Van: [redacted]@tudelft.nl>
Verzonden: vrijdag 19 april 2019 10:22
Aan: [redacted]
CC: [redacted]
Onderwerp: RE: Terugkoppeling vervolg bespreking golfmodel met ontluchtungskoker
Bijlagen: 2013 HoflandWennekerVanGent Description of the New Delta Flume ICE2013.pdf
Categorieën: niet in aanmerking voor HB

Subject: Terugkoppeling vervolg bespreking golfmodel met ontluichtingskoker

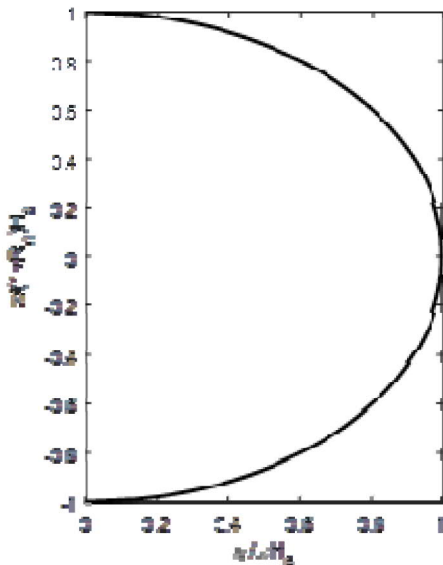
Bij een gewone ongestoorde golf zijn de snelheden het grootst op de swl, maar redelijk constant in een regio van SWL+20% van de max. golfhoogte, zie hier de opwaartse snelheid als functie van hoogte van top tot dal van de extreme golf volgens lineaire theorie:
